Kielce dn. 28-03-2014

dotyczy: pisma znak WOO.II.4242.3.2014.AJP.1 z dnia 25-02-2014 w sprawie uzgodnienia środowiskowych uwarunkowań realizacji przedsięwzięcia polegającego na „Budowie Bioelektrowni Rzędów o mocy elektrycznej do 10MW” na działkach ewidencyjnych nr 136/1 i 175/3, obręb Rzędów, gm. Tuczępy, w związku koniecznością uszczegółowienia oraz wyjaśnienia informacji zawartych w przedłożonej dokumentacji – raporcie o oddziaływaniu na środowisko dla w/w przedsięwzięcia

2. *Zamieszczony na str. 10 raportu wykaz podstawowych obiektów należy uzupełnić o dane dotyczące:*

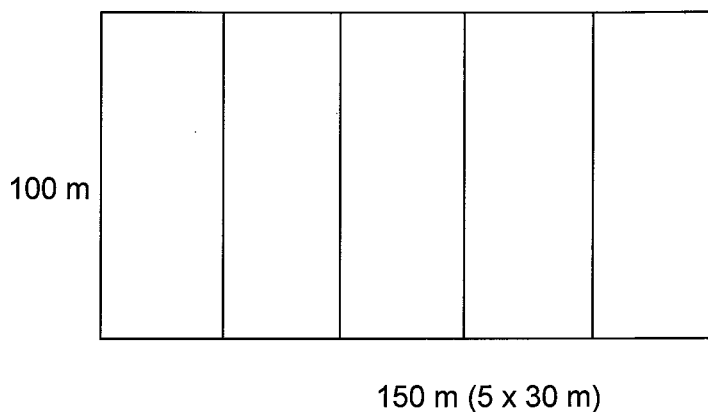
- *przeznaczenia magazynu wymienionego w pkt 2,*

- *planowanych silosów i rękawów foliowych na substraty (lokalizacja, wielkość zajmowanej powierzchni/objętość),*

Magazyn przeznaczony będzie do przechowywania maszyn i urządzeń służących do utrzymywania porządku na terenie bioelektrowni oraz będzie częściowo wykorzystywany na składowanie wyprodukowanego nawozu.

Lokalizację planowanych silosów i rękawów foliowych na substraty przedstawiono na załączonej mapie poglądowej (zał. 1 - bloki silosów oznaczone są kolorem zielonym).

Przykładowy rysunek jednego bloku silosów:

Powierzchnia planowanych silosów:

[dł. 100 m x szer.150 m (5 x 30 m)] x 2 szt. = 15.000 m² x 2 szt. = 30.000 m² (łącznie)

Objętość planowanych silosów:

15.000 m² x 6 m x 2 szt. = 90.000 m³ x 2 szt. = 180.000 m³ (łącznie)

Powierzchnia terenu utwardzonego pod rękawy:

szer.3 m x dł. 80 m x 80 szt. = 19.200 m²
